ACLARACION No. 1	
Proyecto:	PROYECTO DE REHABILITACIÓN Y REPOTENCIACIÓN DEL COMPLEJO HIDROELÉCTRICO CAÑAVERAL RÍO LINDO
Préstamo:	BID-3435/BL-HO
Proceso No:	PRRCH-1-LPI-O-
Nombre:	CONSTRUCCIÓN Y PRUEBAS DE LAS MEJORAS A LAS SUBESTACIONES ELÉCTRICAS DE CAÑAVERAL Y RIO LINDO

RESPUESTAS A CONSULTAS RECIBIDAS:

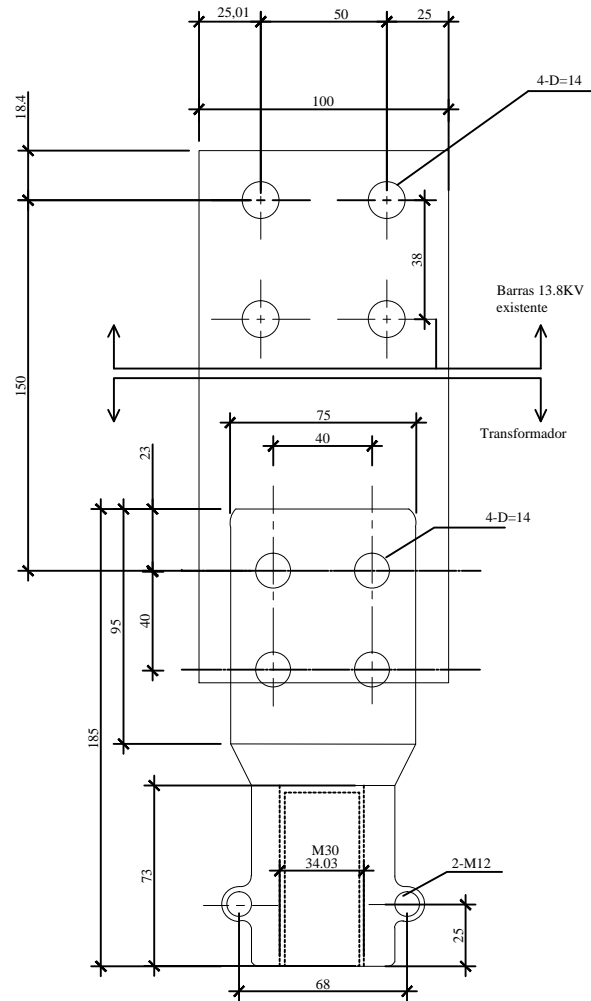
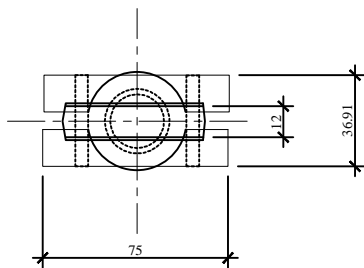
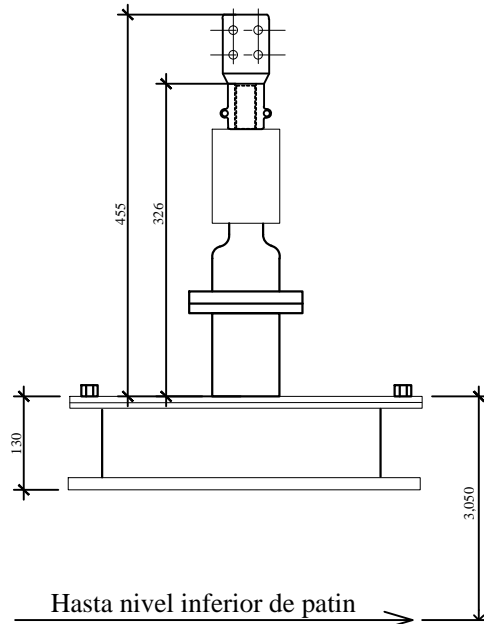
En la subestación Cañaverál los transformadores deben acoplarse a un sistema de barras en BT del cual solamente nos mandan unas fotos. Se ruega que nos aporten más datos y fotos de esta particularidad y de cualquier otra que pueda existir.

1. Se aclara que las fotos indicadas en las pág. 162 y 163 son detalles que muestran el interior de la caja metálica donde se encuentra las terminales de los bushings del transformador de la Unidad No.2 a la terminal de la barra existente que conecta el interruptor en 13.8kV ubicado en la central de Río Lindo. Para mayor información a los oferentes participantes adjuntamos un juego de planos adicionales a este tema.
2. Se aclara que en la Central Hidroeléctrica de Cañaverál, el tipo de terminal del seccionador existente en 13.8 kV, donde se acoplara el cable de potencia es del tipo plano con cuatro agujeros.

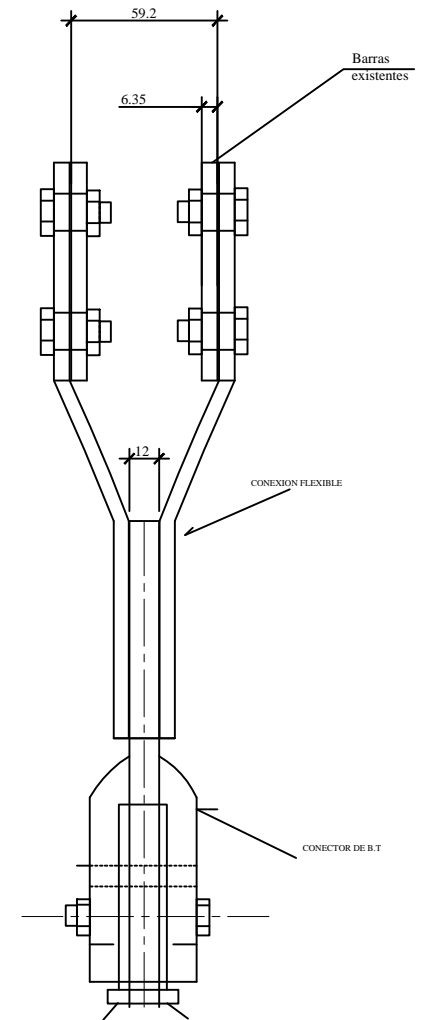
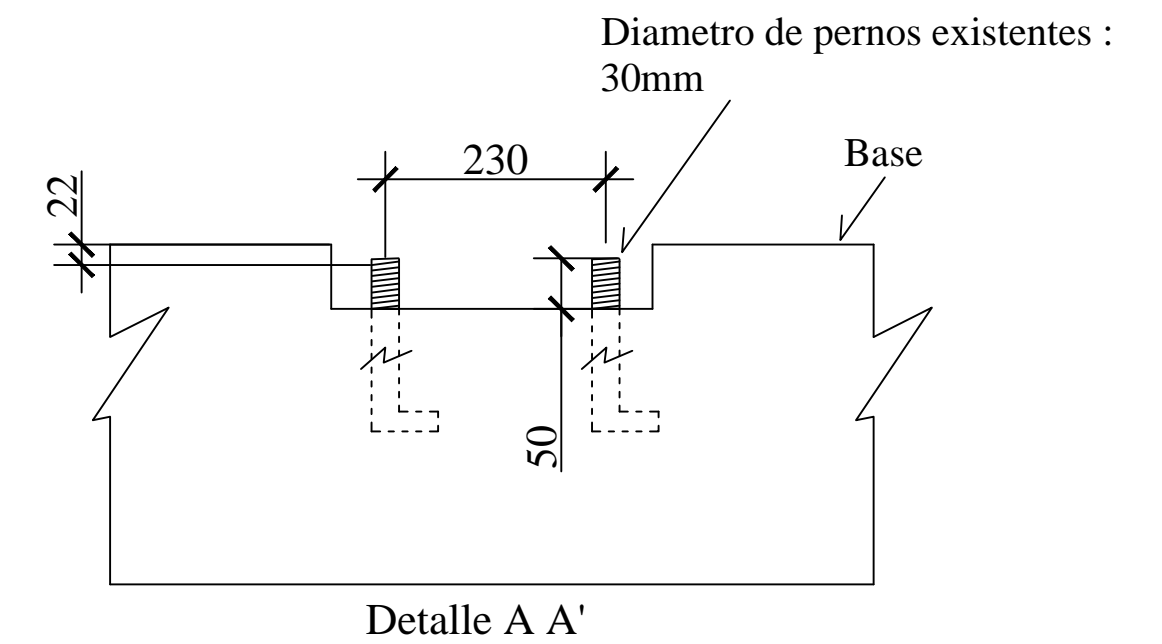
¿Favor aclarar Cuál es la altura de las boquillas del transformador de Río Lindo?

Se adjunta planos detallando las dimensiones relacionadas con los bushing y de la barra en 13.8kV del transformador de la unidad UPN2 existente.

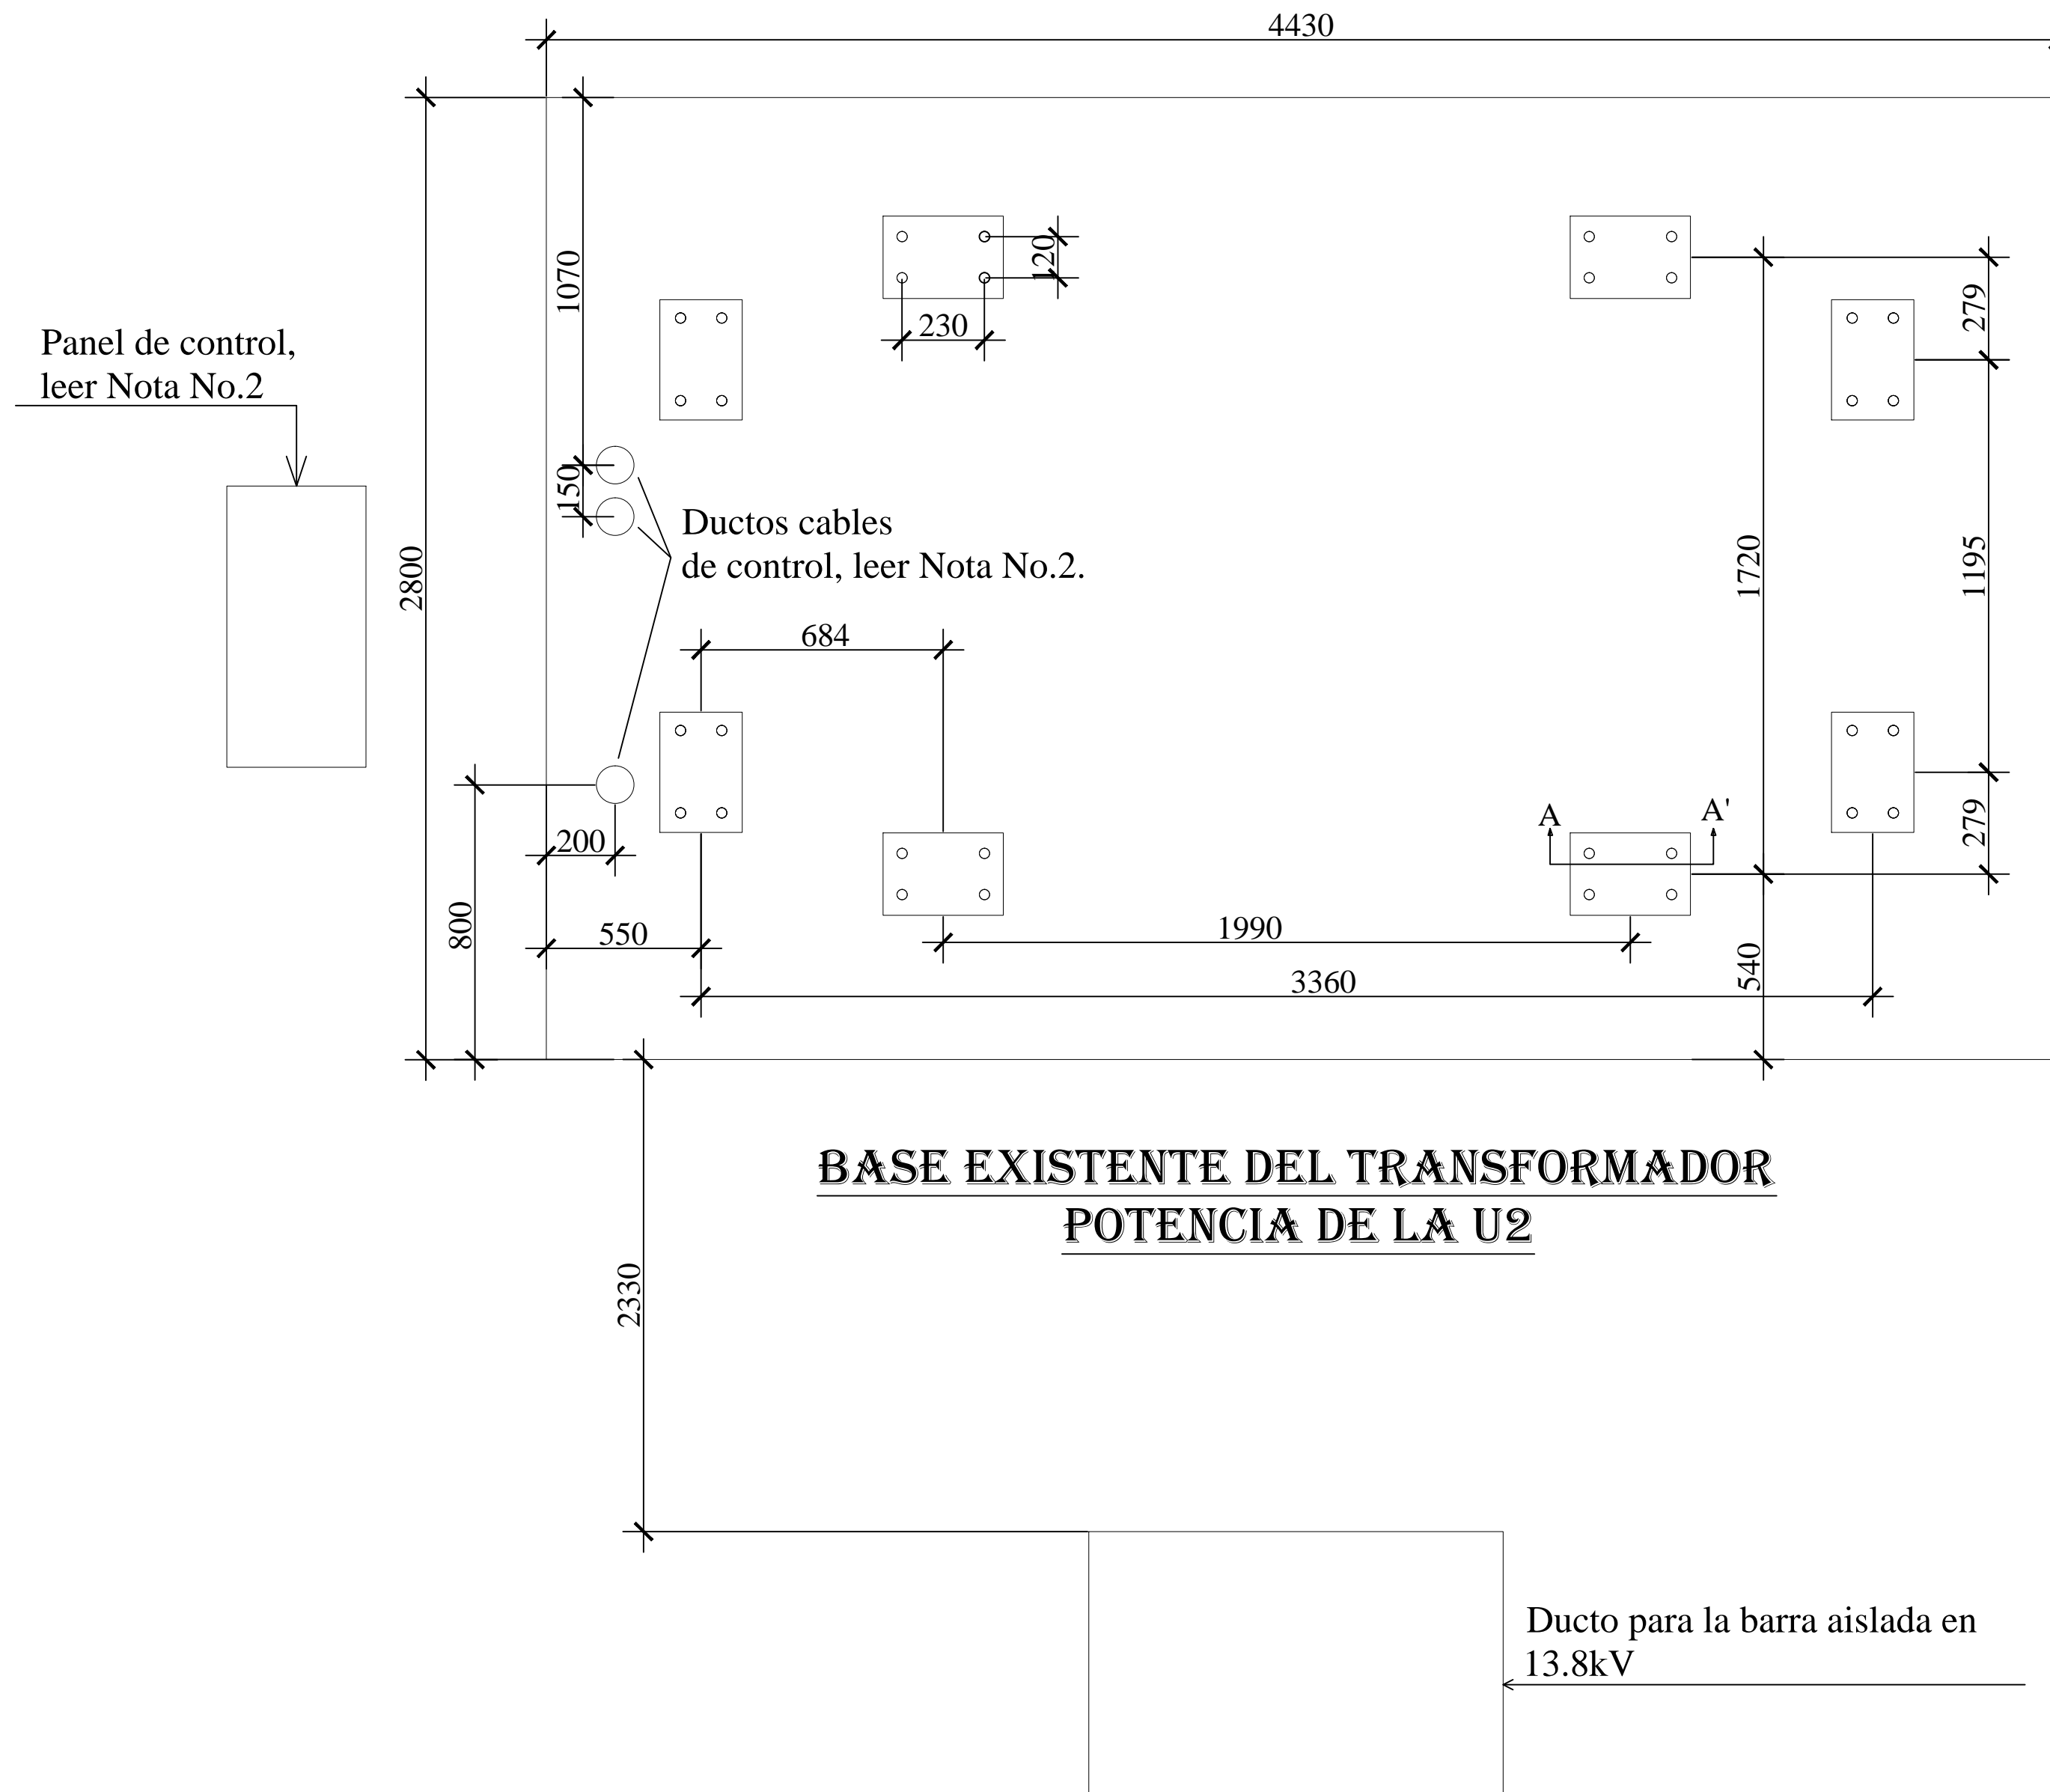
En la especificación técnica para la Subestación Río Lindo se solicita que el transformador sea de reemplazo, ¿podría por favor suministrarnos dimensiones y pesos del transformador existente para el correcto desarrollo de la oferta?

Se adjunta detalle indicando la altura del transformador existente y las dimensiones de la base existente. El peso del transformador es de 45,650 kg.

1. Todas las medidas son en mm.
2. La ubicacion del gabinete y tuberia para el cableado del transformador nuevo, debera ubicarse donde se encuentra el actual.
